BTI 015

Ajuste de Tensão das Guias na VFX ZIP

Figura 1 – Molas de Tensão das Guias UHMW

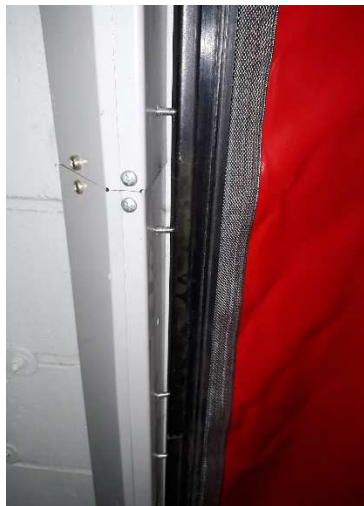
A partir de 30/05/2019 nas portas Modelo VFX ZIP, é necessário ajustar a tensão das molas das guias de acordo a pressão exercida em cada local, ajustando uma a uma por igual, conforme visto antes e depois da Figura 1
